ΑΝΑΚΟΙΝΩΣΗ

ΓΙΑ ΤΙΣ ΦΑΡΑΩΝΙΚΕΣ ΠΑΡΕΜΒΑΣΕΙΣ ΤΟΥ ΥΠΠΟΑ ΚΑΙ ΤΟΥ Δ. ΠΕΝΤΕΛΗΣ ΣΤΟ ΠΕΝΤΕΛΙΚΟ

Λατομείο Περάκη

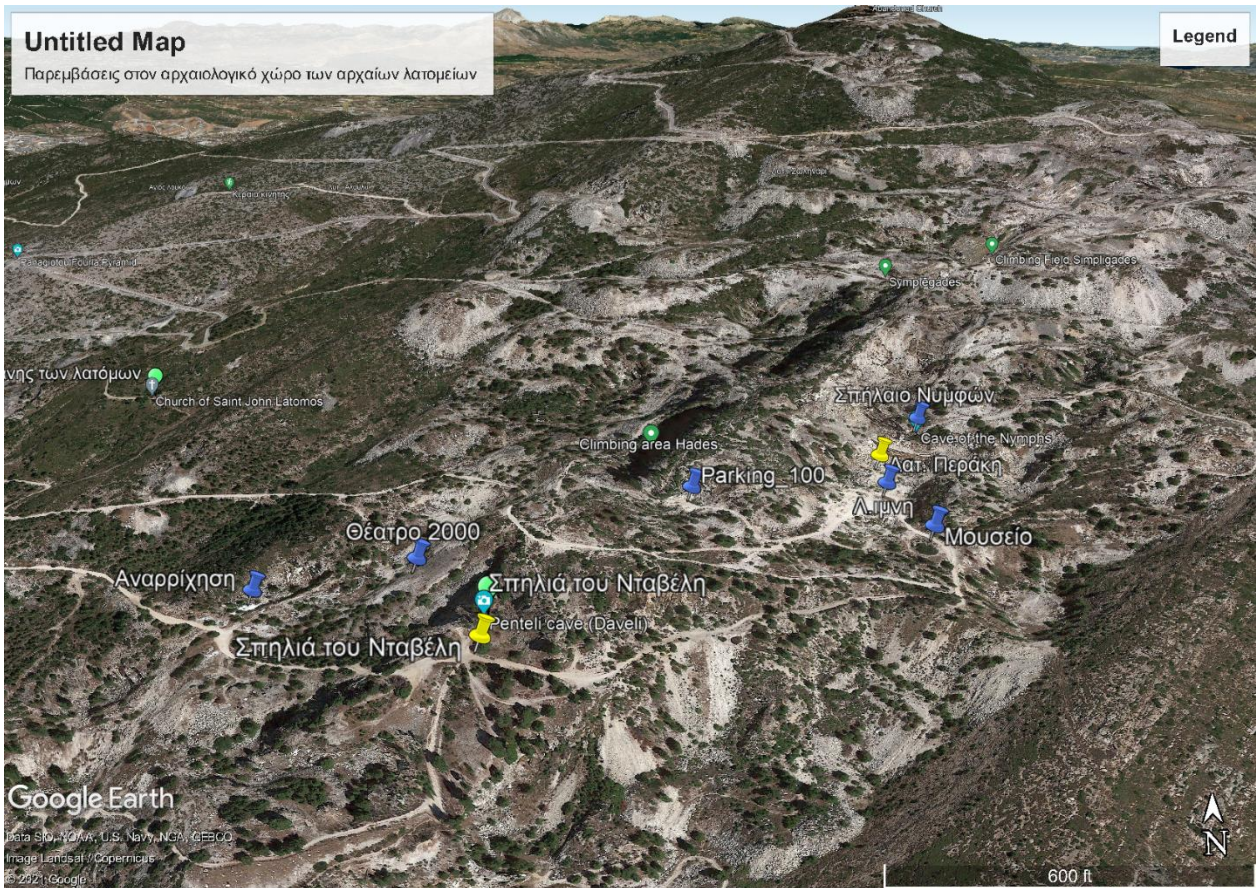
3. Προτείνεται η δημιουργία κολυμβητικής λίμνης στο λατομείο Περάκη, με καντίνα και parking, η οποία υποτίθεται ότι θα τροφοδοτείται με βρόχινο νερό. Η μικρή όμως ανάντι υδρολογική λεκάνη του χώρου, σε συνδυασμό με τον χαμηλό συντελεστή απορροής του ανασκαμμένου τοπίου και η αναμενόμενη μεγάλη εξάτμηση κατά τη θερινή περίοδο, καθιστούν προβληματική την τροφοδότηση της λίμνης με τον απαραίτητο για τη λειτουργία της όγκο νερού. Πέραν αυτού, λόγω του μικρού όγκου της, σε συνδυασμό με το πλήθος των προβλεπόμενων επισκεπτών που προϋδεάζει ο παρακείμενος χώρος στάθμευσης των 100 θέσεων, προδιαγράφουν την μετάπτωση της δήθεν λίμνης σε πισίνα, με ότι αυτό συνεπάγεται για το κόστος λειτουργίας της.
